**Piano di Classificazione Acustica**

**Controdeduzioni**

## **PIANO DI CLASSIFICAZIONE ACUSTICA CONTRODEDUZIONI ALLE OSSERVAZIONI**

### **Allegato A.1 - Relazione illustrativa delle controdeduzioni alle osservazioni**

Individuazione dell'area oggetto di osservazione - proposta di modifica **5 . 7 b**

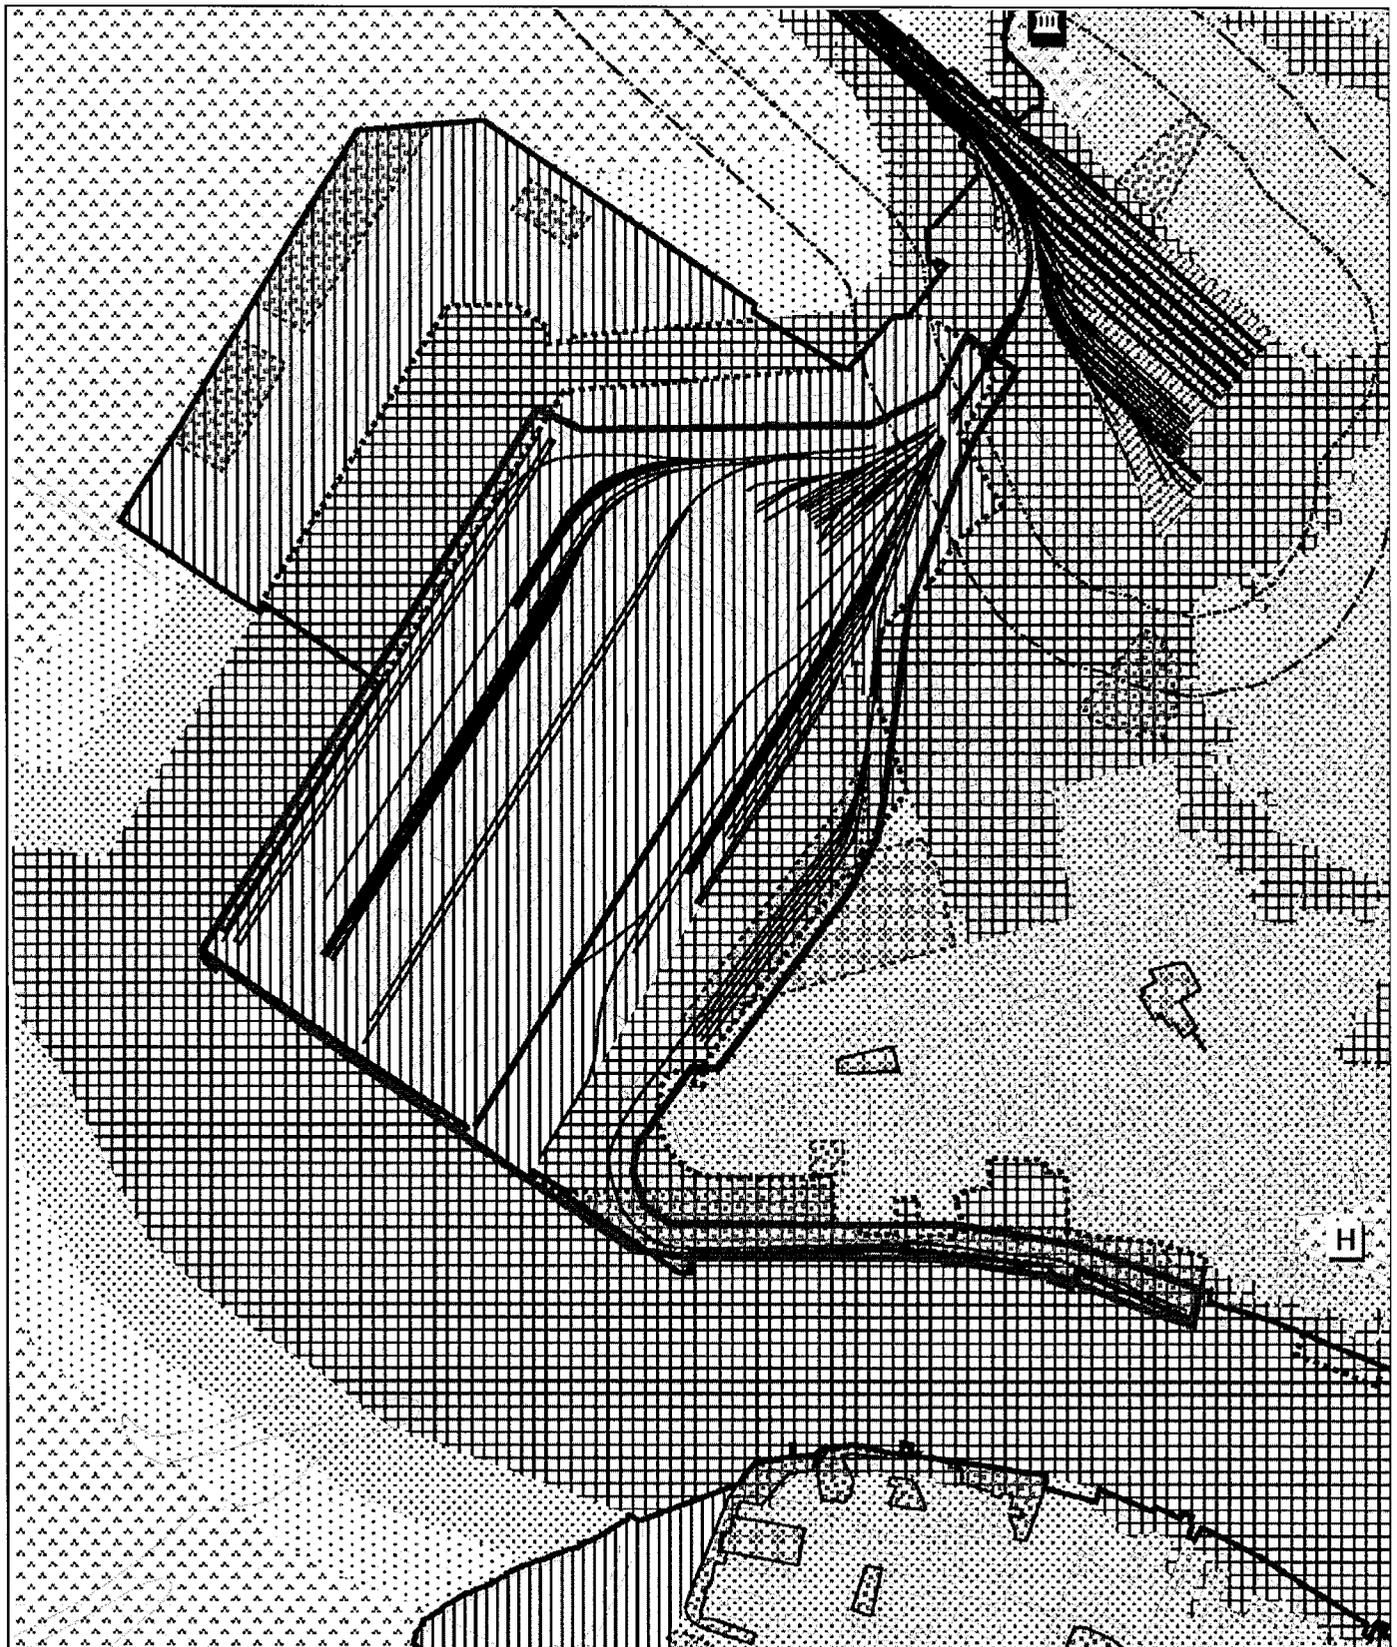
OSSERVAZIONE - PROPOSTA DI MODIFICA N. 5 . 7

**PARERE****Favorevole all'accoglimento**
 Proposta di modifica localizzabile?  sì  no (se Sì, vedi estratto mappa alla pagina seguente)

Individuazione dell'area oggetto di osservazione - proposta di modifica

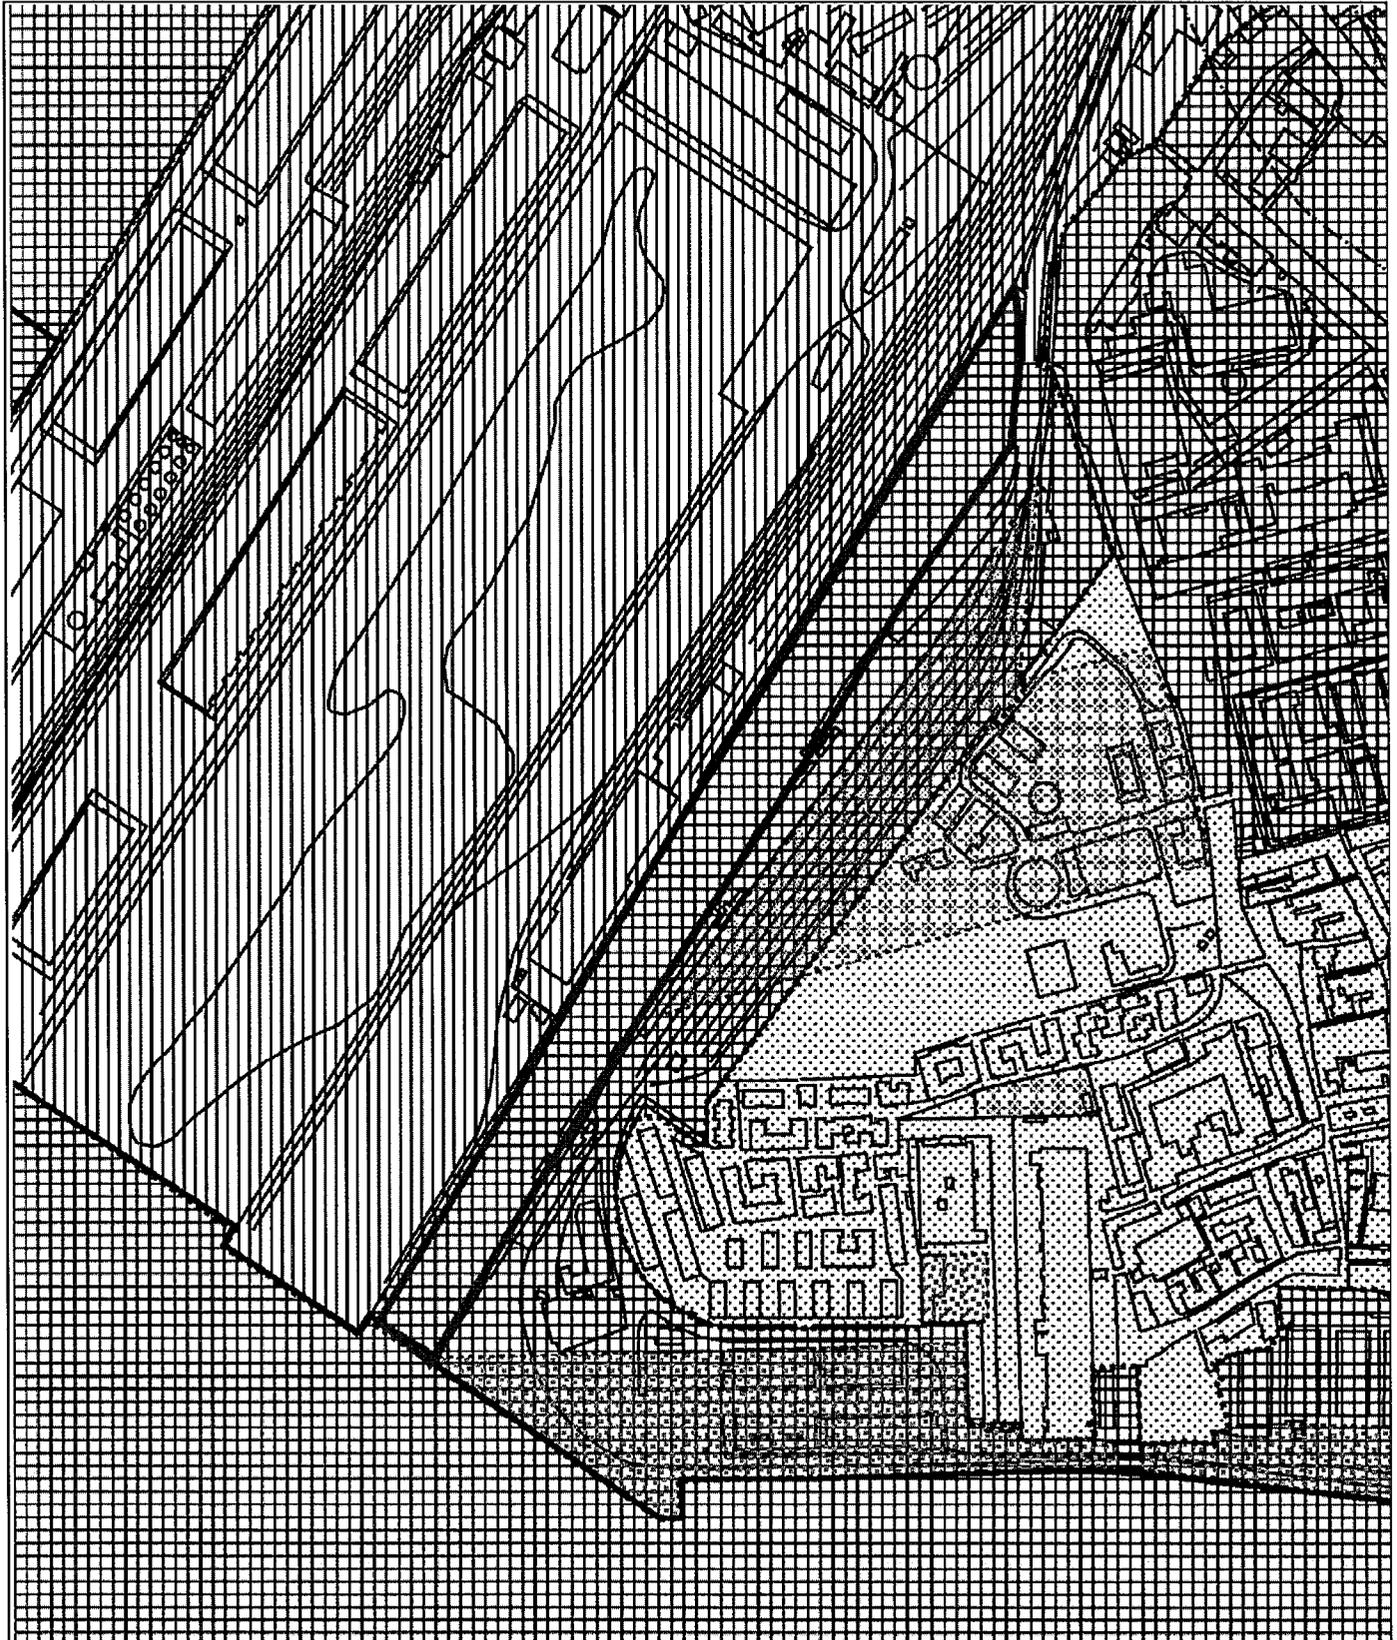
OSSERVAZIONE - PROPOSTA DI MODIFICA N. 5 . 8

La zona portuale commerciale di Venezia (per la quale la DGR 4313/1993 suggeriva la classe IV), è posta dal Piano in classe V e, per le parti a più diretto contatto con le aree residenziali, in classe IV. E' possibile comunque estendere al caso in questione la classe V, in quanto resta salvo il predetto criterio.

**PARERE****Favorevole all'accoglimento**Proposta di modifica localizzabile?  si  no (se SI, vedi estratto mappa alla pagina seguente)

Individuazione dell'area oggetto di osservazione - proposta di modifica

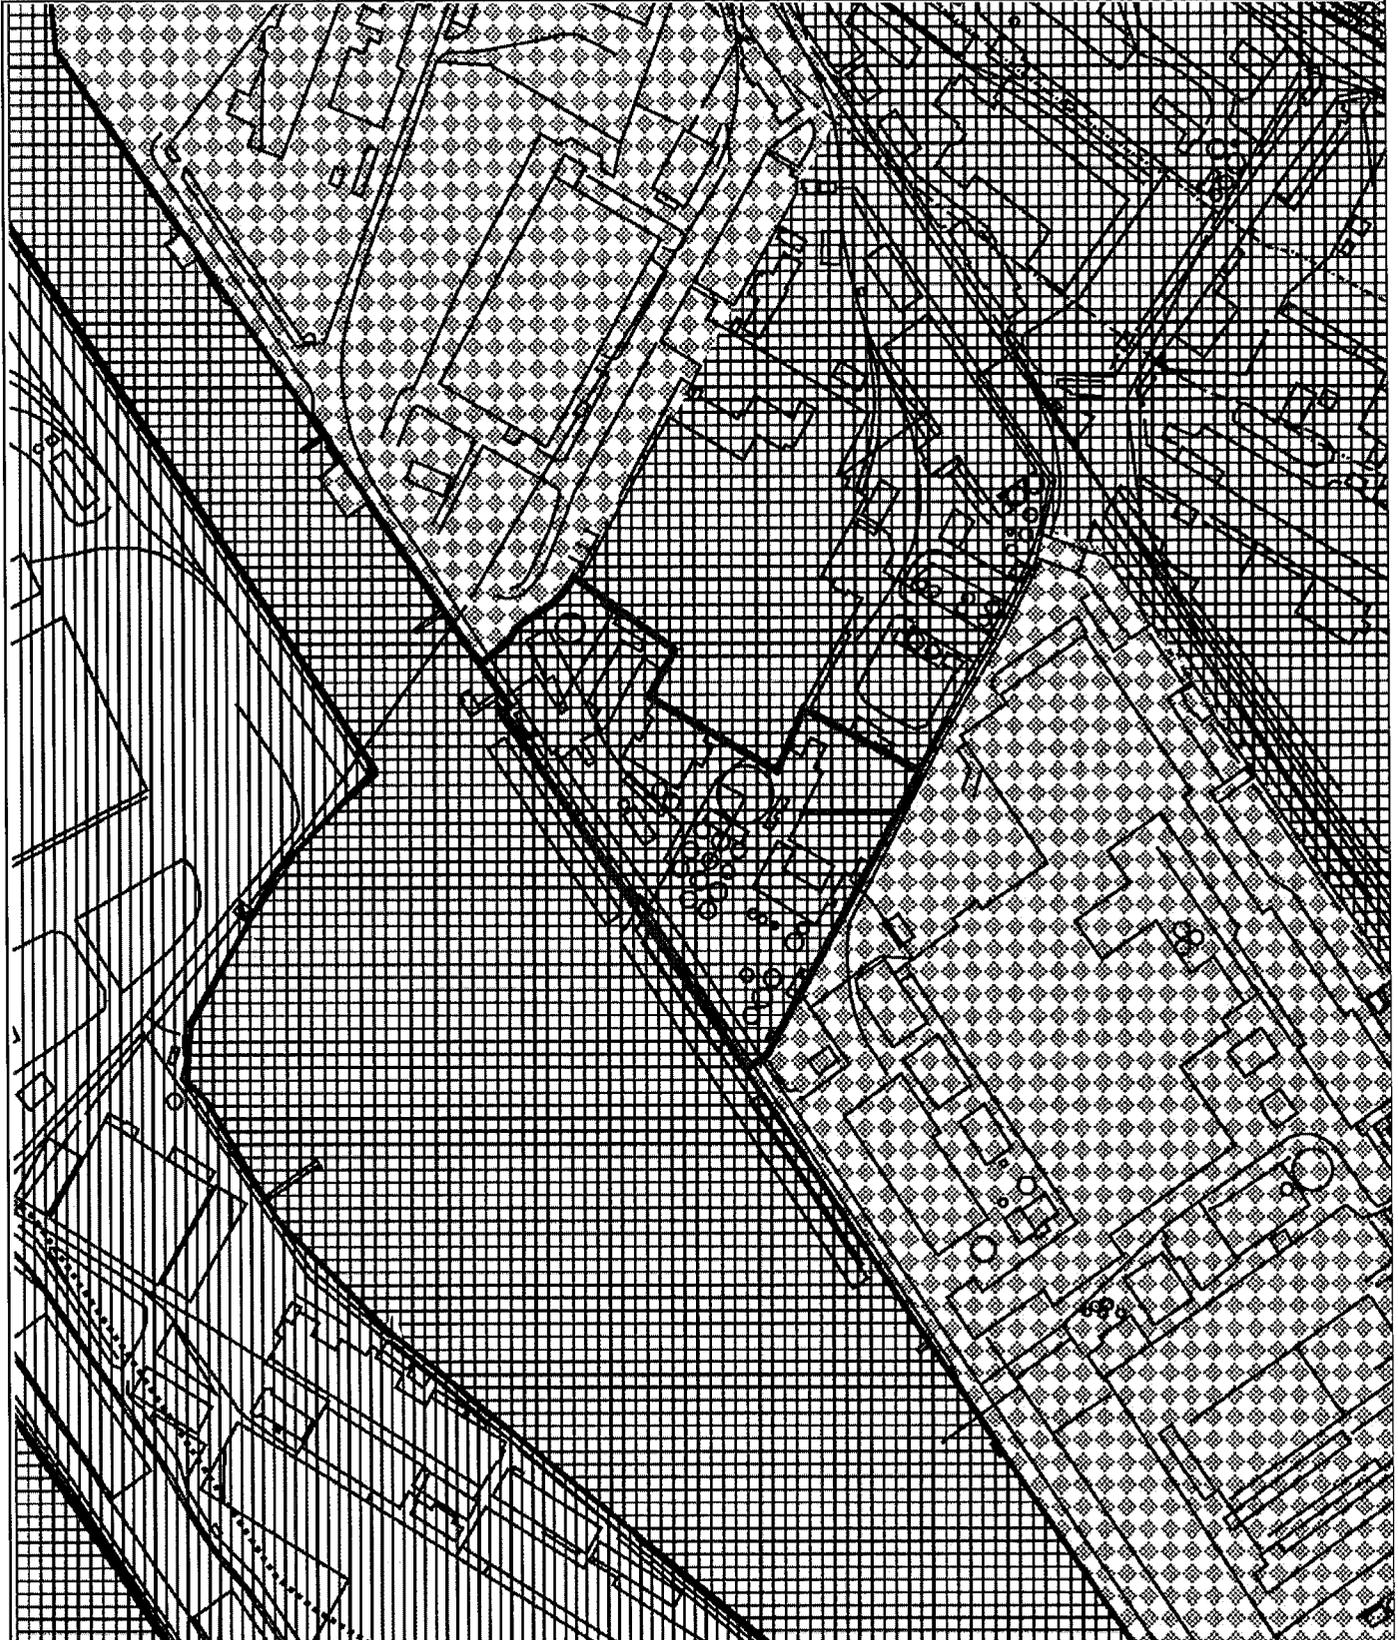
OSSERVAZIONE - PROPOSTA DI MODIFICA N. 5 . 9

L'area in questione, per la parte da destinare a cantiere nautico, può essere posta in classe VI in modo omogeneo alle altre aree in cui è inserita.

**PARERE****Favorevole all'accoglimento**Proposta di modifica localizzabile?  sì  no (se Sì, vedi estratto mappa alla pagina seguente)

Individuazione dell'area oggetto di osservazione - proposta di modifica

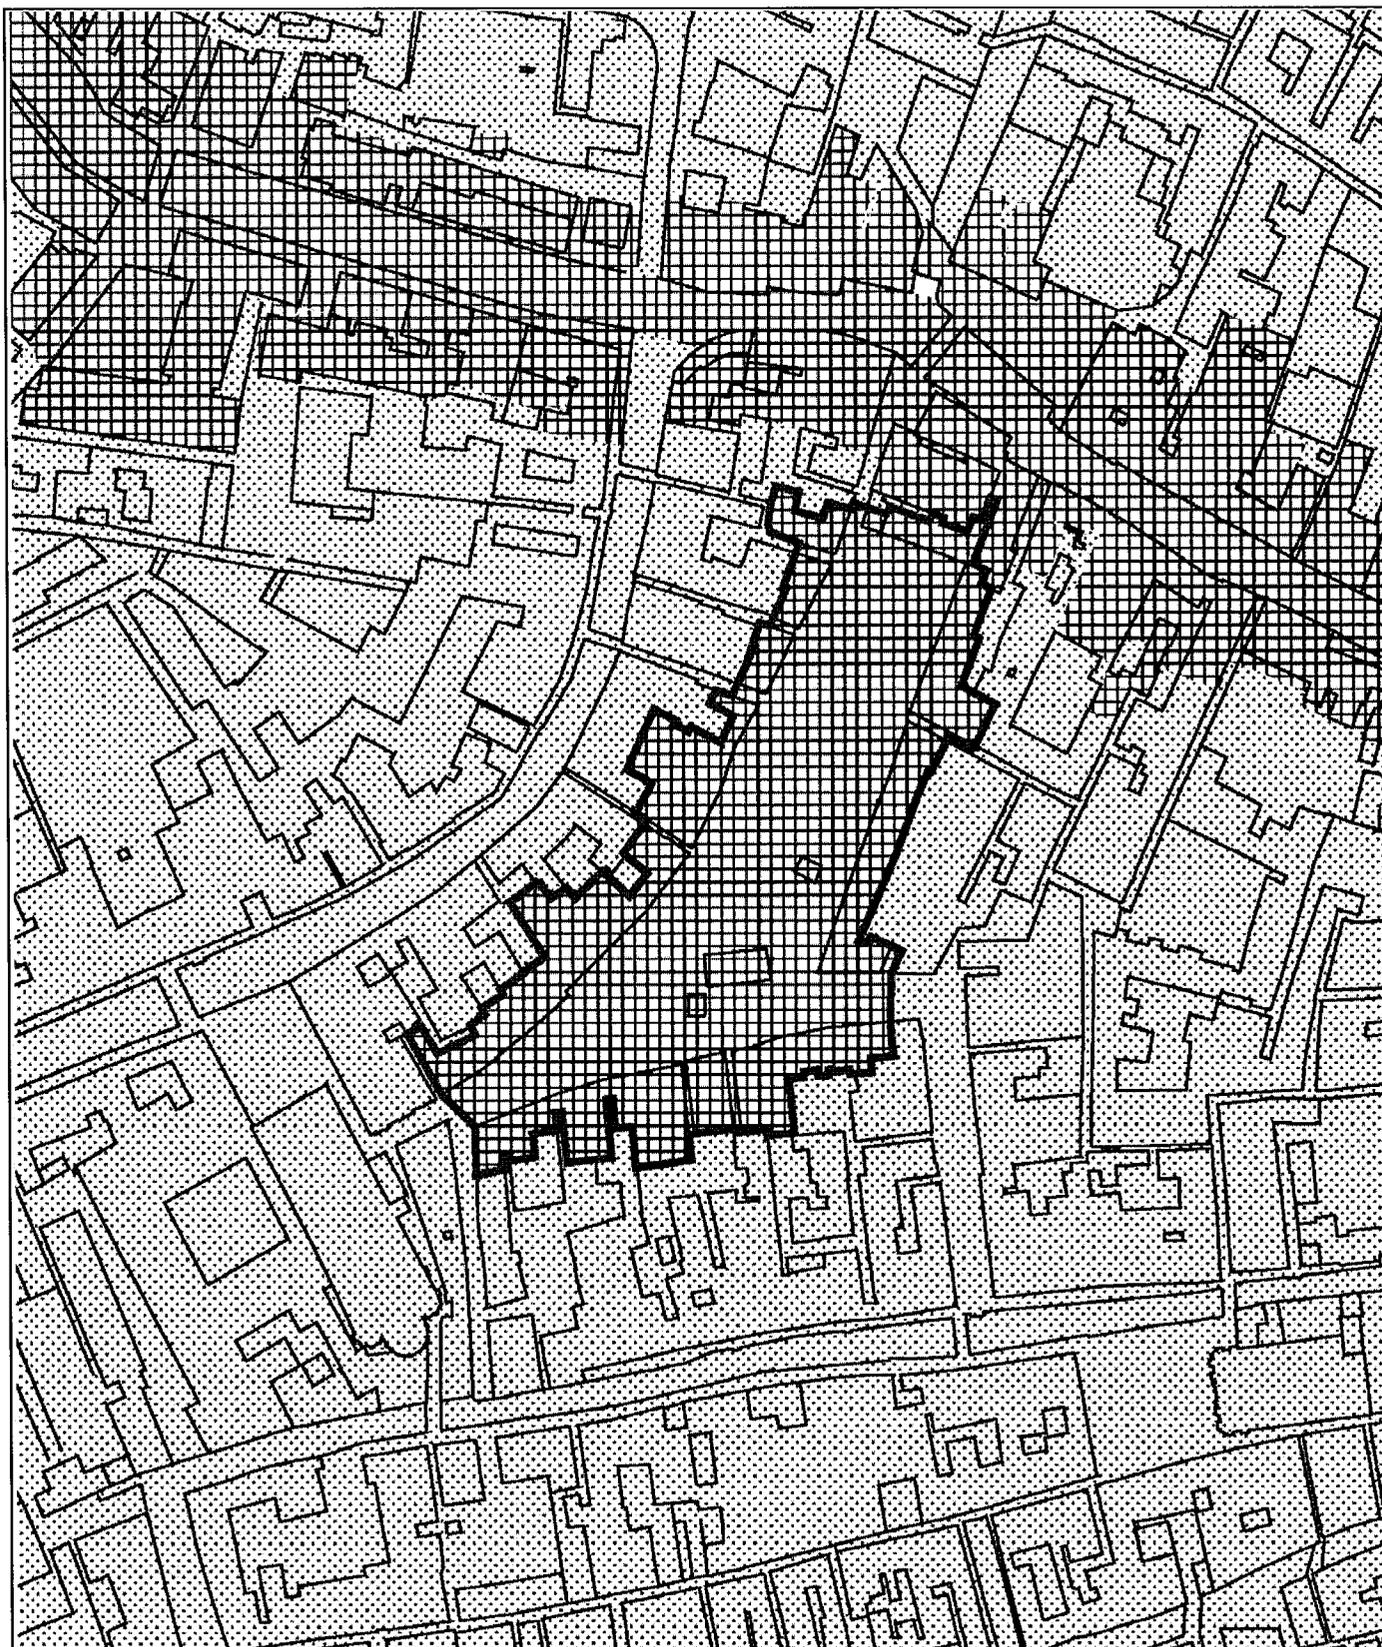
OSSERVAZIONE - PROPOSTA DI MODIFICA N. 6 . 1

**PARERE Favorevole all'accoglimento (emendam. C.C.)**Proposta di modifica localizzabile?  sì  no (se Sì, vedi estratto mappa alla pagina seguente)
